**OMRÅDESTABILITETSVURDERING
RIVERSIDE (FINERFABRIKKEN), OSLO
KOMMUNE**

Uavhengig Kontroll Geoteknikk

Kontroll ifølge NVE veileder 1/2019

Juni 2022

Bilde 2.3 NVEs kvikkleirekart viser at området ligger under marin grense. (Tomten er markert med rød linje. Kilde: Rapport [1])

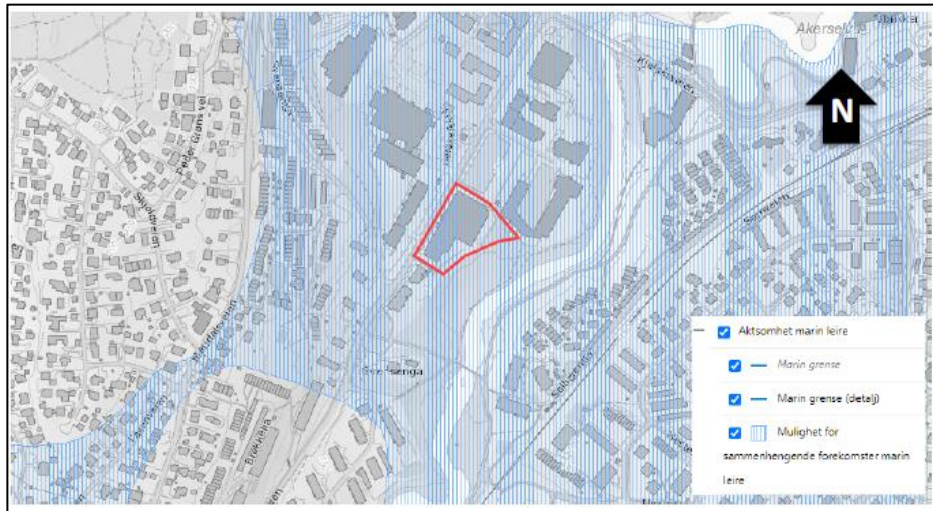
Ifølge NVE kvikkleirekart ligger tiltaksområdet under marin grense (se bilde2.3).

Bilde 2.4 NVEs bratthetskart som viser helningsforhold i området. (Tomten er markert med rød linje. Kilde: Rapport [1])

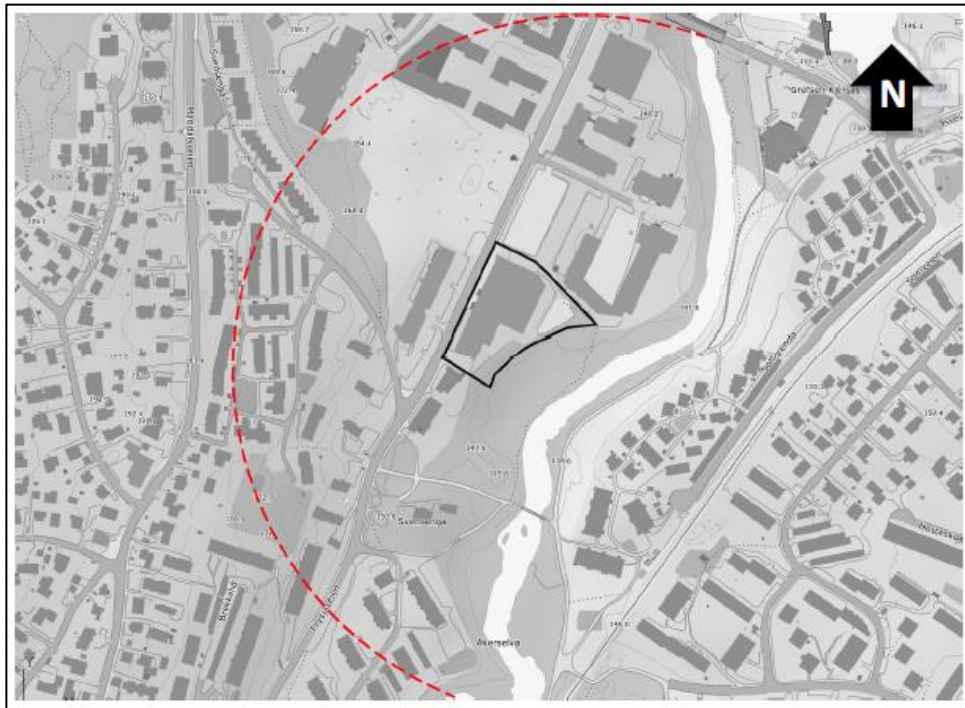
Det er utført terrengeanalyse for å begrense aktsomhetsområdene til områder der topografien gir mulighet for områdeskred. Det viser at terrenget i området delvis har brattere helning enn 1:20 (ca. 3 grader, se bilde 2.4). Det er derfor vurdert at den aktuelle eiendommen kan inngå i løснеområdet for et eventuelt områdeskred.

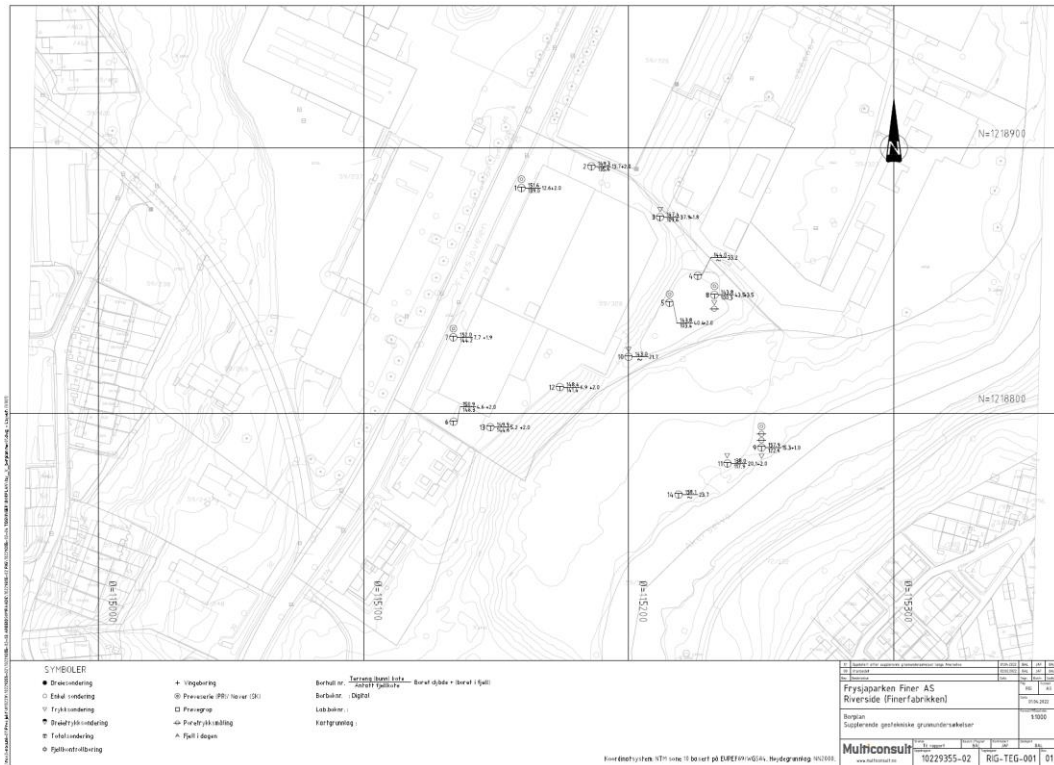
Beliggenhet av beregningssnitt for stabilitet som prosjekterende har valgt er vist på bilde 2.6. Mht. høydekurver er kontrollerende enig med valg av kritiske skråninger og beregningssnitt.

Bilde 2.8 Borplan som viser utførte supplerende undersøkelser på tomten og langs Akerselva med registrerte dybder til berg. Kilde: Rapport [2]

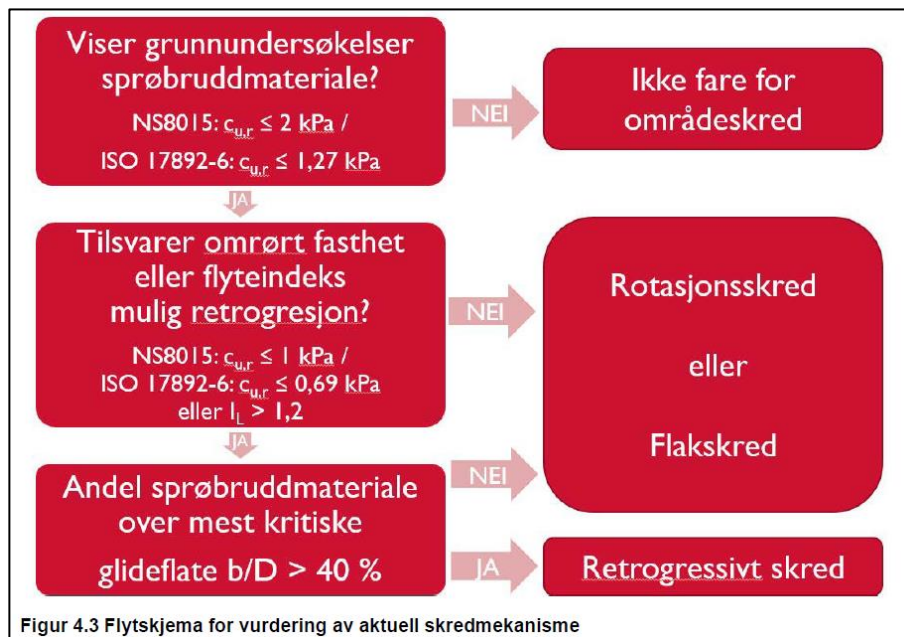
VSO Consulting vurderer at de utførte undersøkelser som tilstrekkelige for å utføre stabilitetsvurderinger for området og er enige med Multiconsults tolkning av lagdeling fra utførte undersøkelser.

Bilde 2.9 Opptegnet løsne- og utløpsområdet. Kilde: Rapport [1]

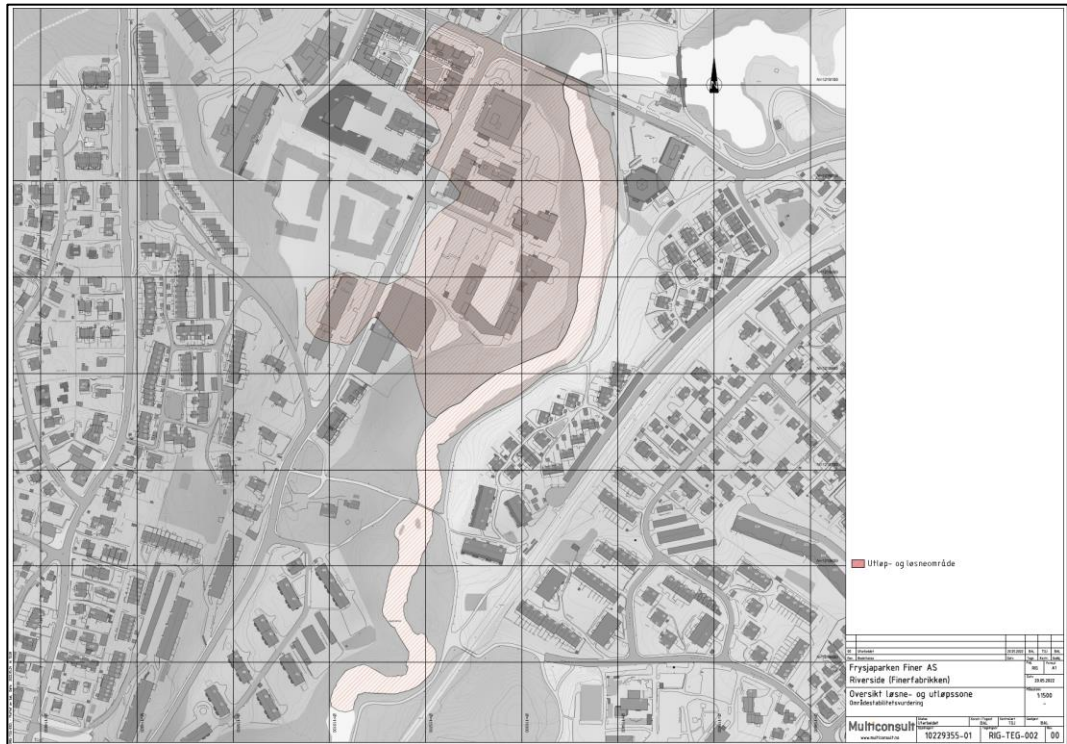
Lengden av utløpsområdet er avhengig av skredmekanisme. Multiconsult har tatt i utgangspunkt en retrogressiv skredmekanisme over hele området ved estimering av utløpsområde på grunn av at det kan ikke utelukkes sidevis utbredelse i profil A-A til D-D. Lengden av utløpsområdet for retrogressivt skred er da 3 x lengden av løsneområdet. Se bilde 2.9 for opptegnet løsne- og utløpsområdet.

VSO Consulting vurderer dette som tilstrekkelige.

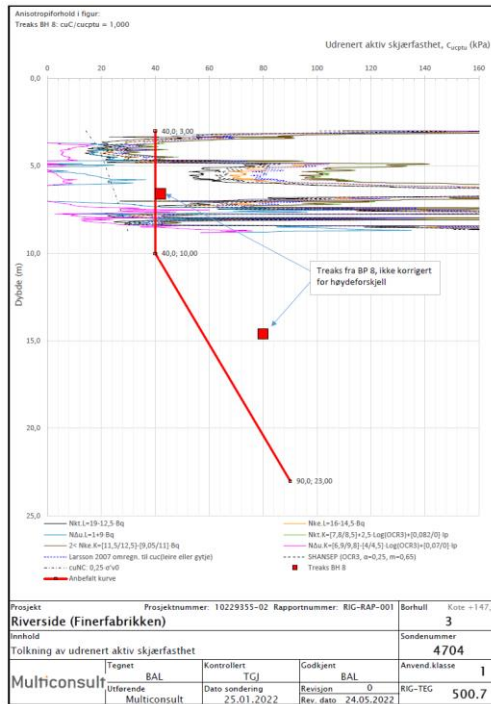
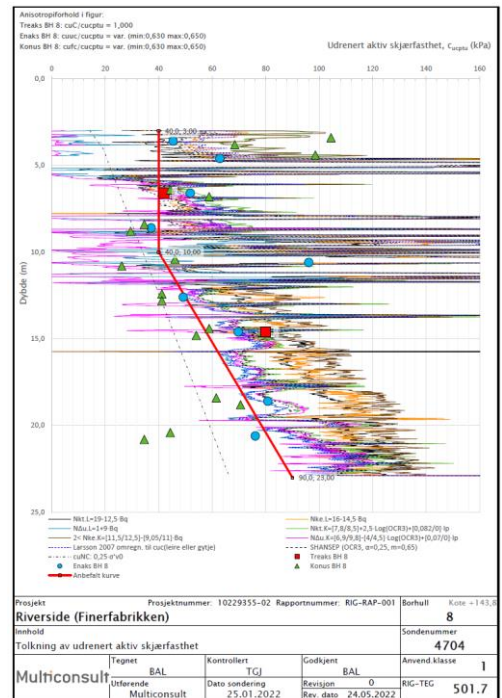
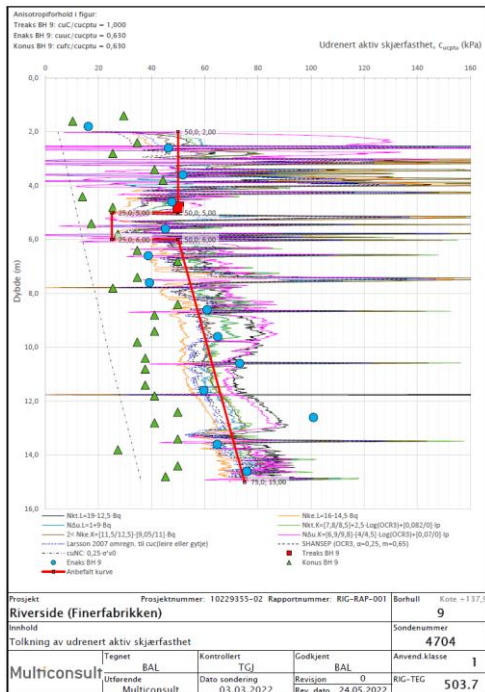
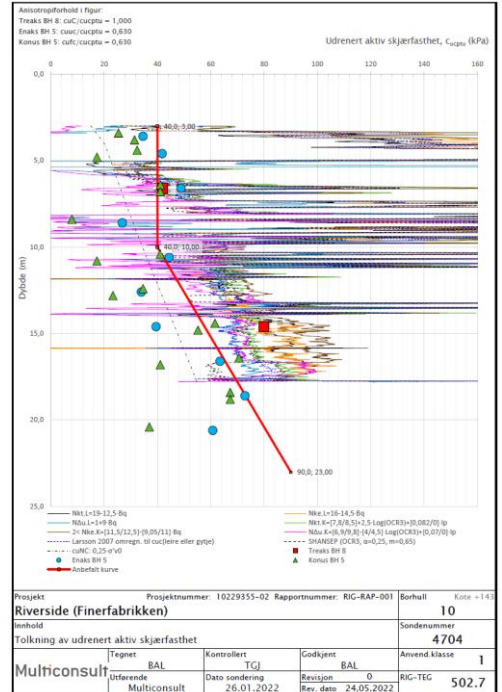
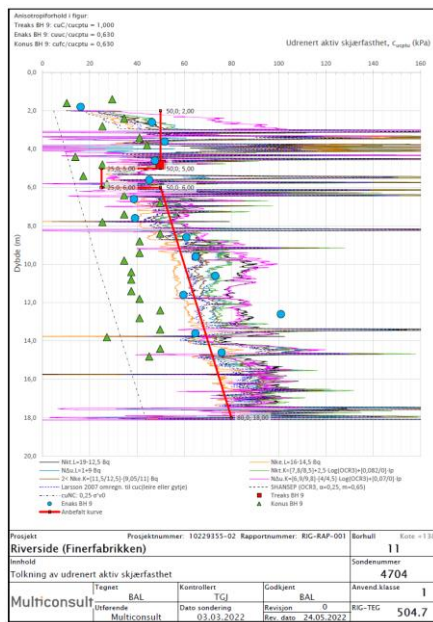
Valg av geotekniske parametere og tolkning av CPTu-profiler av Multiconsult ser ut til å være fornuftig.
